## C.O.M. : Réflexions sur l'inutilité d'un nouvel échangeur Nord

Dans ce document, nous voulons démontrer que la construction d'un nouvel échangeur A750 (N109) / COM tel qu'il est prévu dans le projet déclaré d'Utilité Publique en septembre 2021 (et porté par ASF/Vinci depuis janvier 2002) n'est pas utile et ne répond pas aux objectifs « Assurer une meilleure desserte de la zone urbaine de Montpellier depuis l'Ouest en complétant le réseau armature de contournement urbain routier local » et « Contenir la circulation d'échange péri-urbains et de transit sur un itinéraire adapté, afin de rendre son usage à la voirie secondaire des quartiers traversés » (Dossier des Engagements de l'État, page 7) .

Figure 2: Fonctionnement de l'échangeur actuel

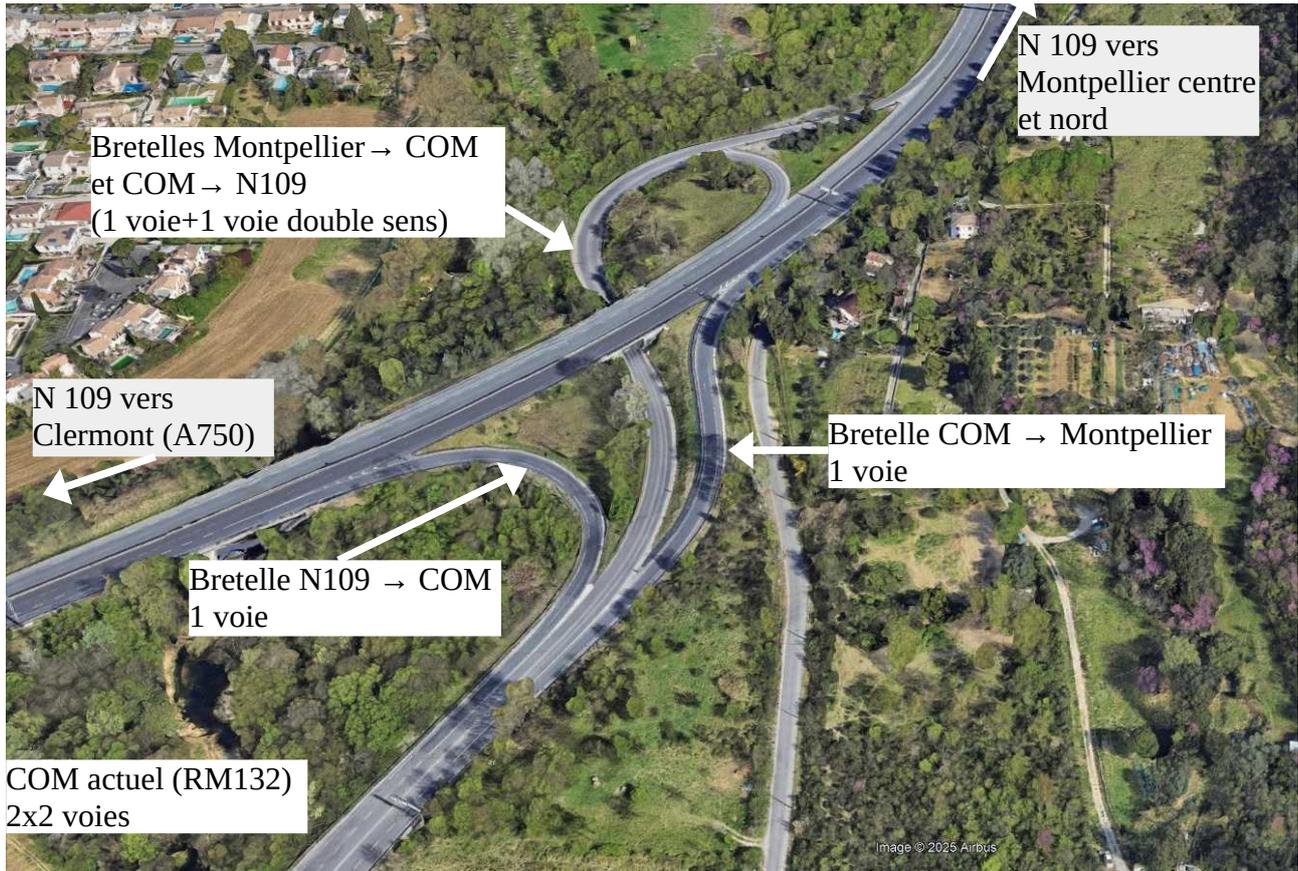
- Flux direct pour les mouvements A750 (N109) → Montpellier Centre et Nord et vice-versa (2x2 voies sans sortie) et ,
- Mouvement A750 (N109) vers le COM : 2 voies sur la RN 109, sortie et bretelle à 1 voie, entrée sur le COM qui devient à 2 voies.  
**Ce mouvement subit donc un rétrécissement de 2 voies (N109) à 1 voie (bretelle) avant de repasser à 2 voies (COM).**
- Autres bretelles : à 1 voie

La capacité la plus grande est attribuée aux flux directs (de l'A750 vers Montpellier Centre et Nord et vice-versa).

Les 4 mouvements d'échange N109 – COM et Montpellier - COM ne se font que sur une voie.

Figure 3

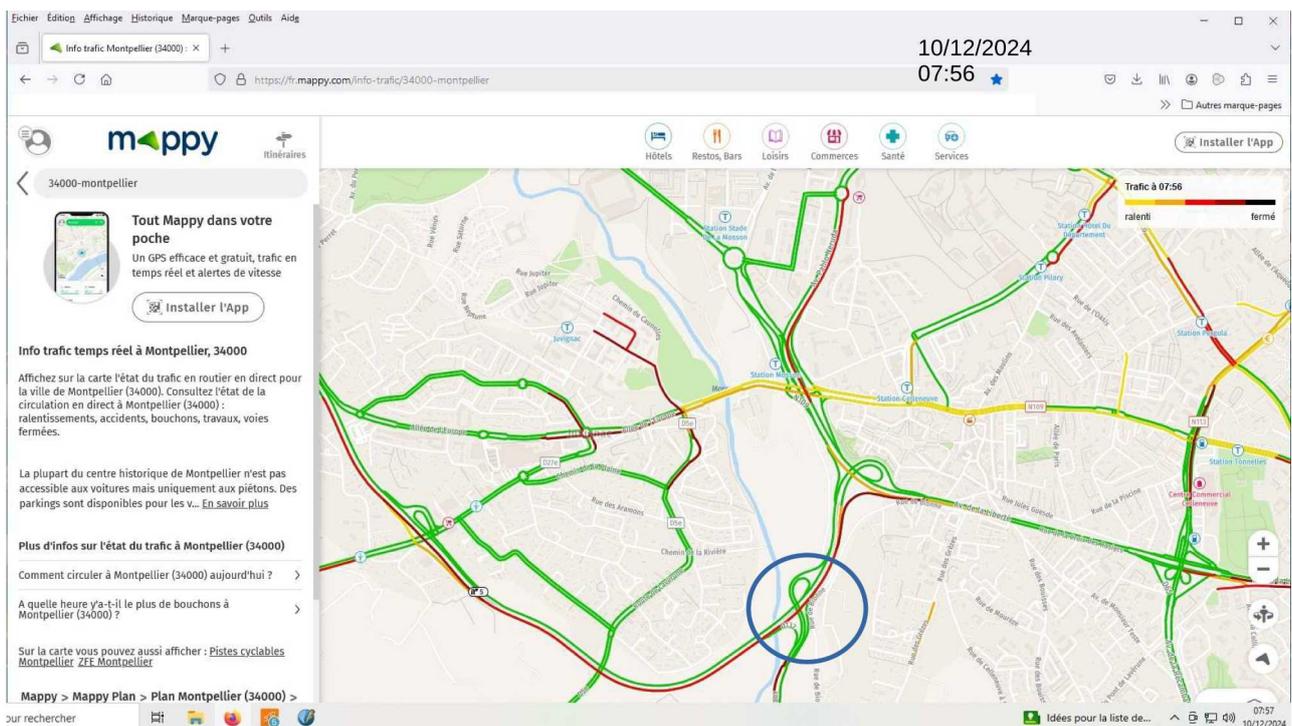
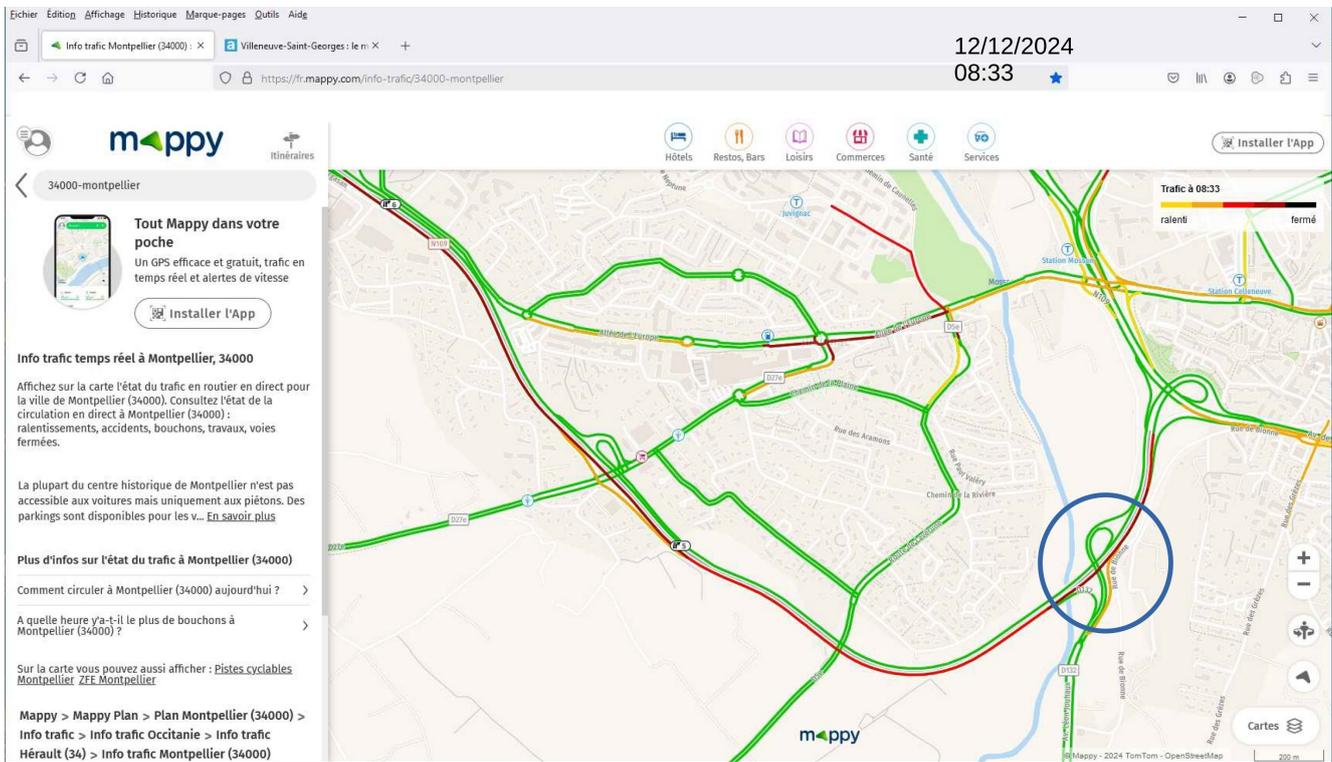
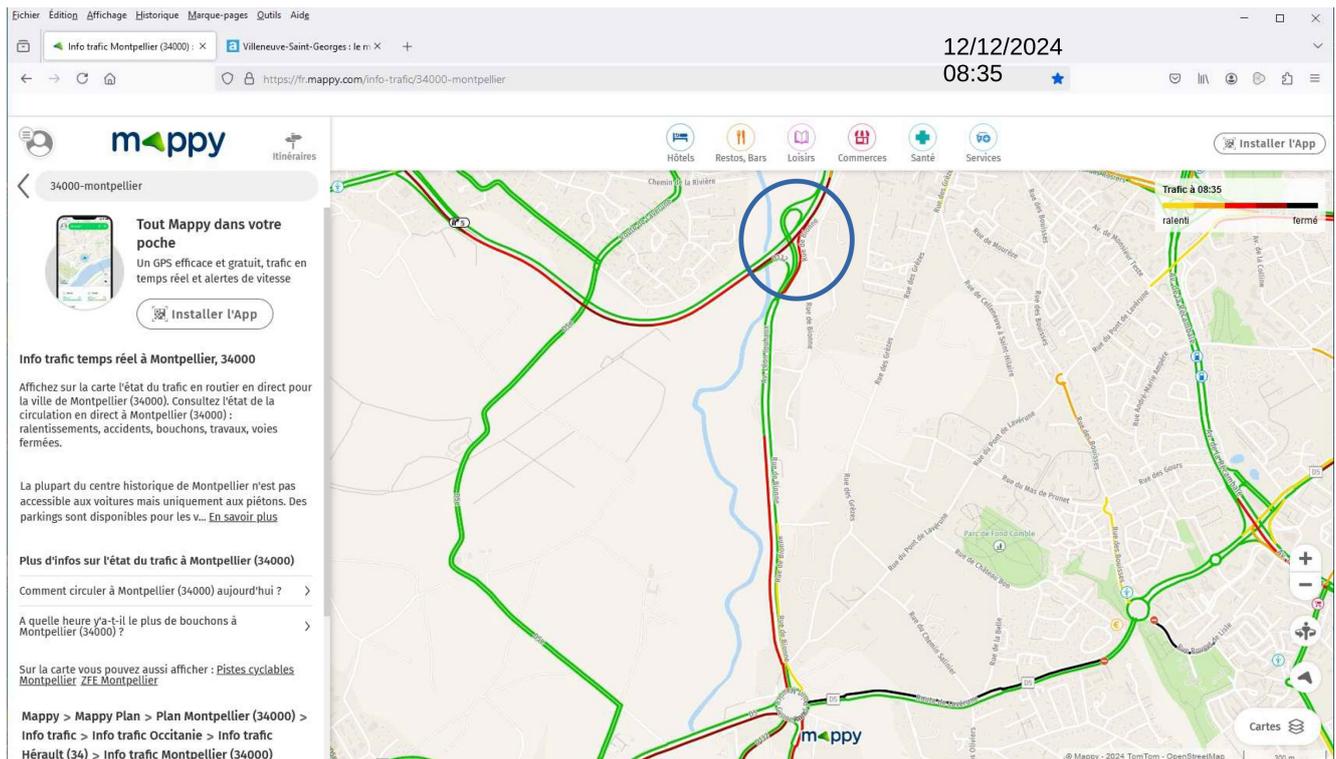
Ces figures montrent que l'échangeur Nord (repéré par le cercle bleu) reste bien dégagé, **notamment la bretelle d'accès depuis l'A750 (RN 109) vers le COM à une seule voie de circulation**, malgré le fait que l'autoroute A750 (N109) est totalement saturé sur les deux voies en direction de Montpellier, bien en amont de l'échangeur nord et au delà de cet échangeur. La figure 5 montre que le COM actuel à 2x2 voies (Avenue Léon Jouhaux) en direction du Sud est dégagé en sortie de la bretelle A750 → COM et n'est saturé qu'à mi-chemin du rond-point Gennevaux.

Figure 5

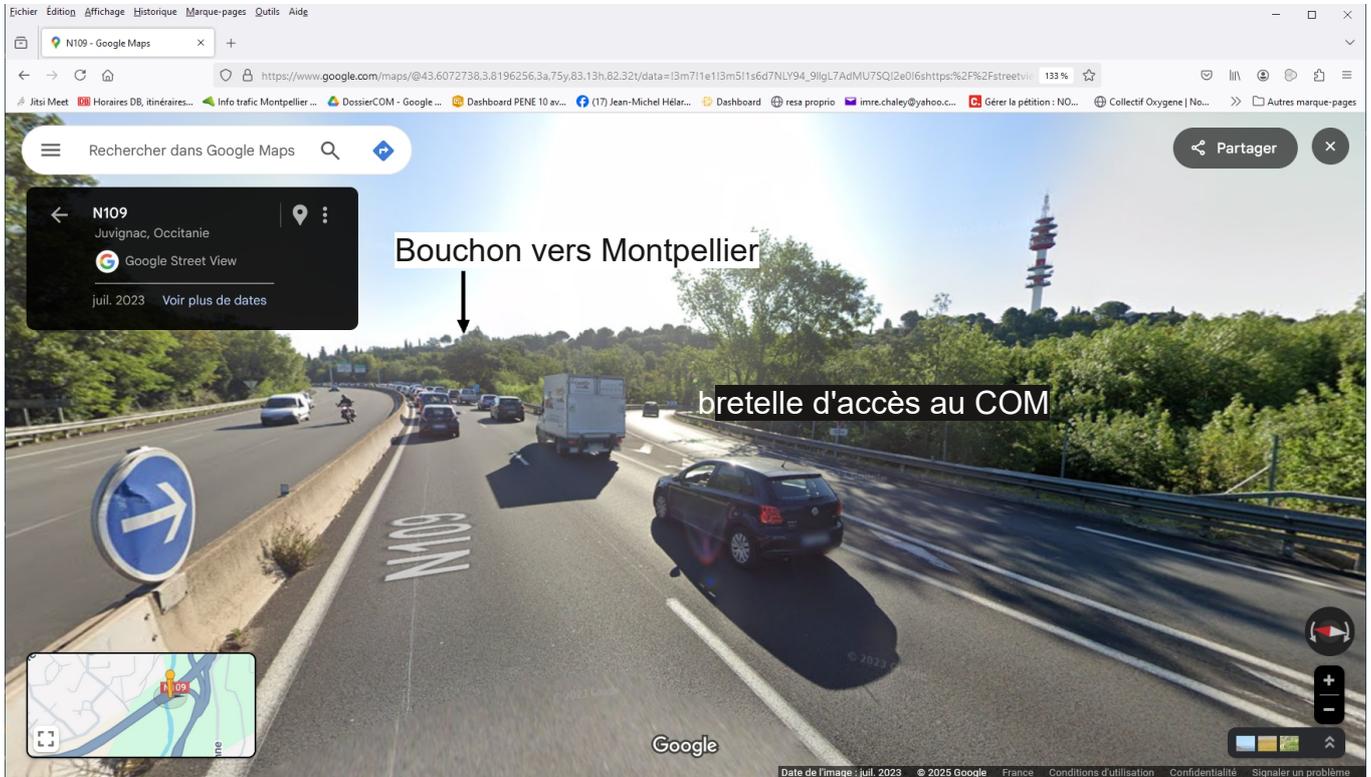
- ce n'est pas l'échangeur Nord qui crée les retenues de circulation sur l'A750 (N 109) le matin, en direction de Montpellier, malgré le rétrécissement à 1 voie de la bretelle d'accès N109 → COM
- Cette observation est corroborée par les photos pouvant être prises depuis la N109 en direction de Montpellier, à l'approche de la sortie vers la bretelle d'accès au COM, comme le montrent les figures 5 et 6 ci-dessous, provenant d'une capture d'écran "Google Street View".

Figure 7

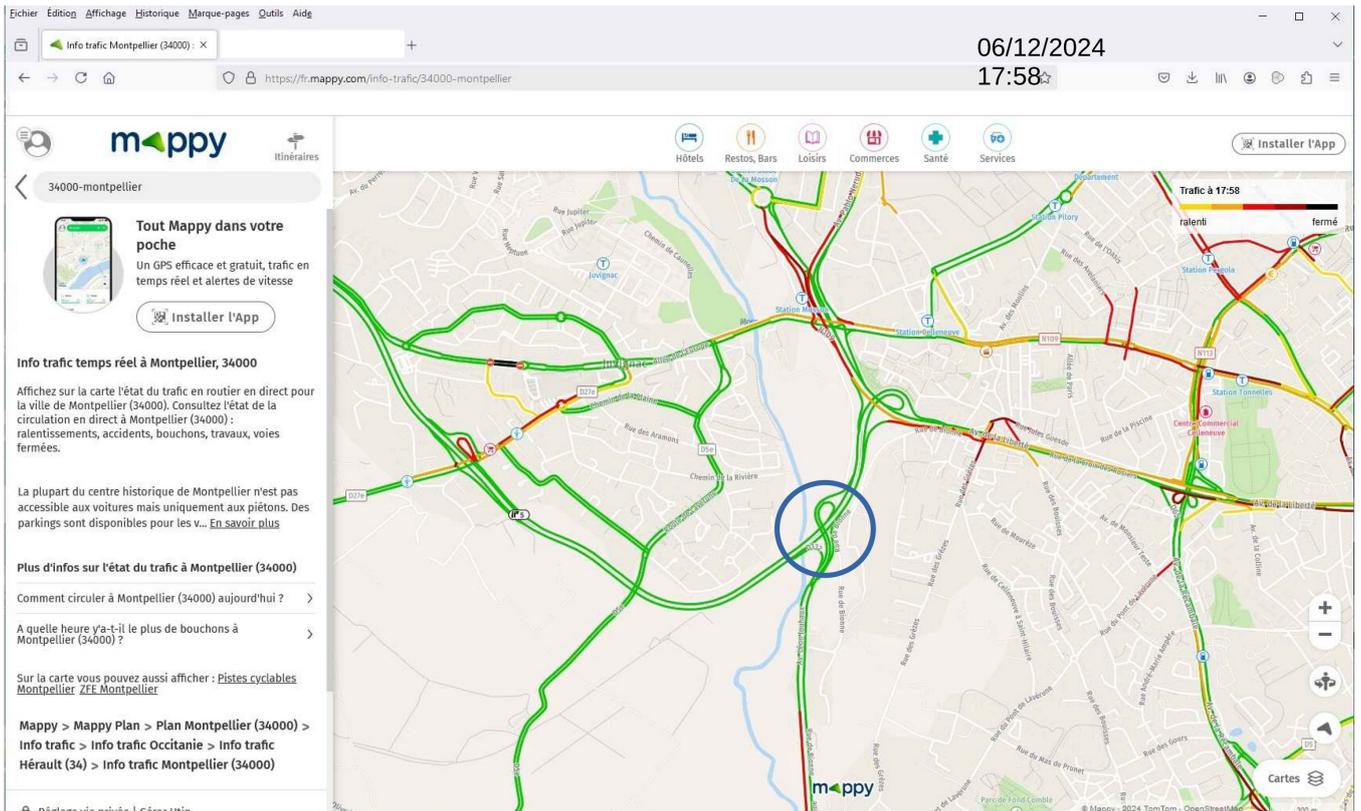
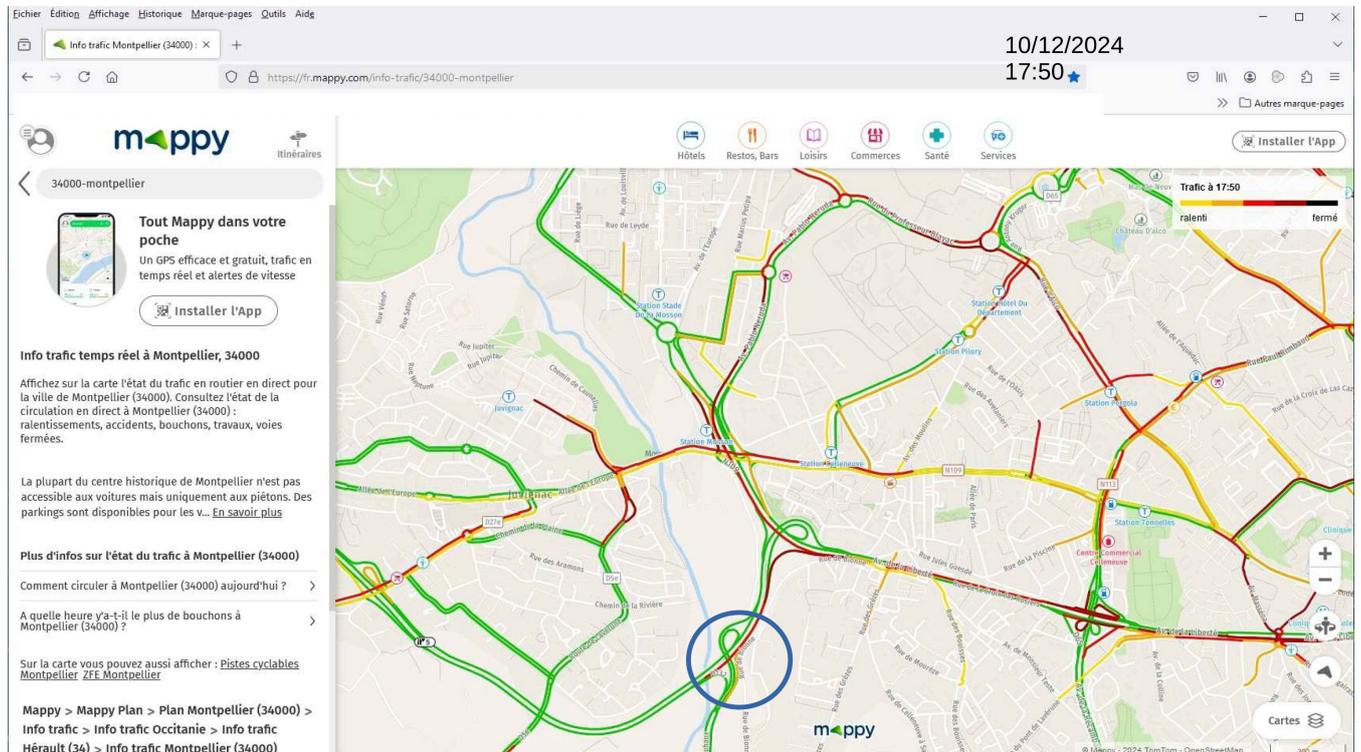
Les observations du soir montrent elles aussi que l'échangeur reste bien dégagé. Il n'y a pas de bouchons sur la N 109 en direction de l'A750, mais à certains moments des bouchons subsistent encore en direction de Montpellier, l'échangeur n'en étant pas la cause. Les grosses difficultés apparaissent sur l'axe en provenance de Montpellier Nord (depuis le château d'O, l'avenue des Moulins, les avenues Professeur Blayac et Pablo Neruda, dans le sens inverse des bouchons du matin.

**Le flux principal est donc bien celui provenant de Montpellier Nord.**
